ESCLARECIMENTO DE DÚVIDAS Nº 006/LCLI/2011 – de 18/11/2011

CONCORRÊNCIA INTERNACIONAL Nº 012/DALC/SBFL/2011

“CONTRATAÇÃO DE EMPRESA PARA EXECUÇÃO DE SERVIÇOS DE ENGENHARIA E OBRAS DE TERRAPLANAGEM, DRENAGEM, PAVIMENTAÇÃO E BALIZAMENTO LUMINOSO DO NOVO COMPLEXO TERMINAL DO AEROPORTO INTERNACIONAL DE FLORIANOPOLIS – HERCÍLIO LUZ”

Figura 4 – Esquema típico de tratamento de solo compressível.

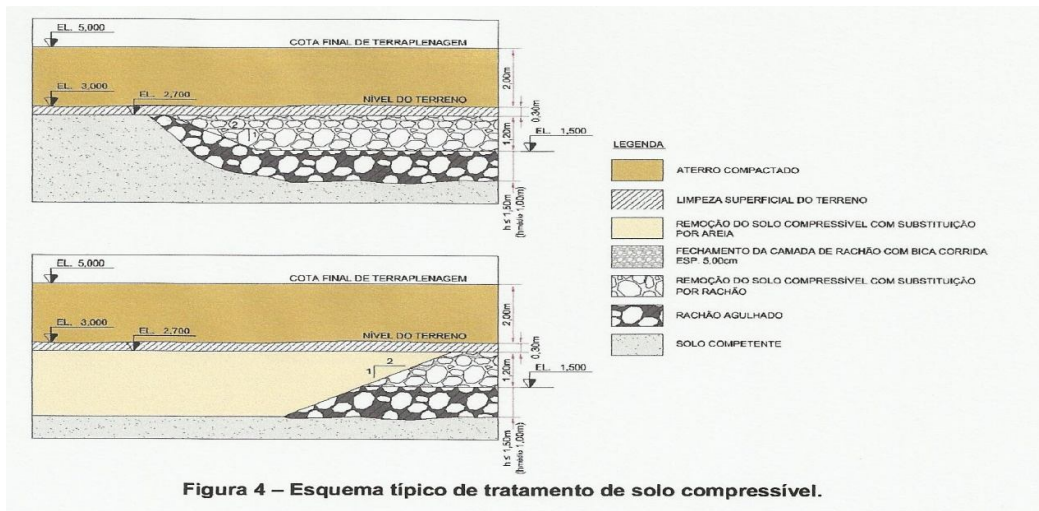
O item 8. REMOÇÃO DO SOLO SUPERFICIAL contido na folha 23/43 do documento FL.01/103.75/03479/02 (INFRAESTRUTURA / GEOTECNIA – MEMORIA DE CÁLCULO – CONSTRUÇÃO) contempla o texto e ilustração a seguir reproduzida: “Removendo-se o 1,5 m superficial (remoção composta por 0,30 m de limpeza superficial e 1,20 m de substituição por rachão), restaria o **agulhamento** de 1,5 m (valor máximo possível de execução para as condições de subsolo local). Assim, mesmo nos pontos mais críticos, a remoção de 1,5 m asseguraria o tratamento do subsolo em toda a profundidade necessária. Nas regiões de substituição por areia (regiões com fundações profundas), a remoção de solo compressível deverá ser total (com espessura máxima de até 3 m), de modo a tratar todo o trecho com material inconsistente sem o emprego de rachão (em função dos motivos destacados anteriormente).

O **agulhamento**, por sua vez, deverá ser feito com espessura entre poucos centímetros (caso das sondagens SP-203, SP-212 e SP-407, por exemplo) e 1,5 m (SP-402 e SP-514), de acordo com as condições identificadas no local.

Considerando-se os valores de **agulhamento** identificados nas sondagens SP-402 (1,5 m), SP-508 (1,33 m), SP-509 (1,07 m), SP-510 (1,15 m), SP-514 (1,5 m), SP-601 (1,20 m), SP-511 (0,85 m), SP-502 (0,41 m), SP-503 (0,45 m) e SP-507 (0,45 m), além das sondagens para as quais não será necessário agulhar rachão, admitiu-se valor médio de **agulhamento** no valor de 1 m de espessura (com 60% de volume) em toda a área com substituição de solo compressível para efeito de cálculo de quantidades. A Figura 4 apresenta esquema típico de tratamento de solos compressíveis superficiais, com indicação de espessuras de limpeza superficial, de substituição por rachão e de **agulhamento de rachão**, além de seção com indicação da substituição por areia.

Considerando as informações anteriormente apresentadas e, ainda, a ilustração contida na Figura 4 – Esquema Típico de Tratamento de Solo Compressível, ambos relativos ao **agulhamento de rachão**, que é distinto da estrutura que será executada em rachão para substituição da remoção do solo compressível, perguntamos:

a) O volume destinado ao **agulhamento de rachão** está incluso no quantitativo previsto para a execução da Fundação de Aterro com Pedra tipo Rachão (itens 02.01.03.03, 02.02.03.03 e 02.03.03.03)?

b) Considerando que o **agulhamento de rachão** irá penetrar de forma irregular na camada de areia saturada – remanescente da remoção dos horizontes inservíveis – qual será o procedimento adotado para medir a execução desta etapa?

O agulhamento deverá ser considerado por ocasião da elaboração da composição de preço unitário da fundação de aterro.

Será medido em m³ cubado efetivamente com base em apoio topográfico.
